# SERVICE BULLETIN

## ERHÖHUNG DES GRUNDÜBERHOLUNGSZEITRAUMES (TBO) FÜR ROTAX® MOTOR TYPE 912 (SERIE) SB-912-004UL R2

Erhöhung des Grundüberholungszeitraumes (TBO) für ROTAX® Motortype 912 (Serie).

**BILD 1**

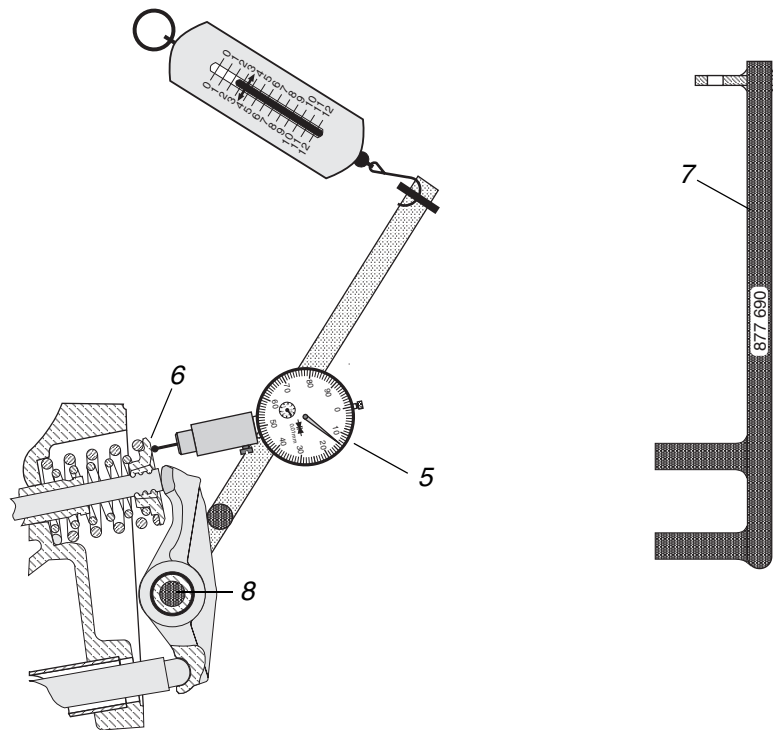
Siehe dazu Bild 1.

1. Innensechskantschraube (1) M6x30 samt Scheibe (2) lösen und Ventildeckel abnehmen.
2. Auf O-Ring (3) und (4) achten.

1. Zylinder 1 auf Zünd-OT stellen.
2. Messuhr (5) als Bewegungsanzeiger am Ventilteller (6) anbringen.
3. Prüfhebel (7) TNr. 877690 in die hohle Kipphebelwelle (8) schieben und mit einer Federwaage, die Ventildederschließkraft an beiden Ventilen ermitteln.
4. Der Wert ist bei einer an der Messuhr angezeigten Bewegung von 0,2 bis 0,3 mm abzulesen.

■ **ACHTUNG:** Der an der Federwaage festgestellte Wert darf 35 N nicht unterschreiten. Wird die Ventildederschließkraft unterschritten sind die Ventildedern zu erneuern.

◆ **HINWEIS:** Beim ersten Messversuch mit kontinuierlich steigender Kraft ablesen, da sonst der Hydrostößel nachdrückt und die nächste Messung einen falschen Wert ergibt. Nach einer Fehlmessung muss gewartet werden, bis das Ventil wieder schließt. Der Vorgang kann, wenn erforderlich, durch Druck auf die Stoßtangenseite des Kipphebels mithilfe des Prüfwerkzeuges beschleunigt werden.

1. Dichtfläche abwischen.
2. Beide O-Ringe (3,4) in den Ventildeckel einlegen.
3. Ventildeckel aufsetzen und mit der Innensechskantschraube (1) M6x30 samt Scheibe (2) befestigen. Anzugsdrehmoment 10 Nm.
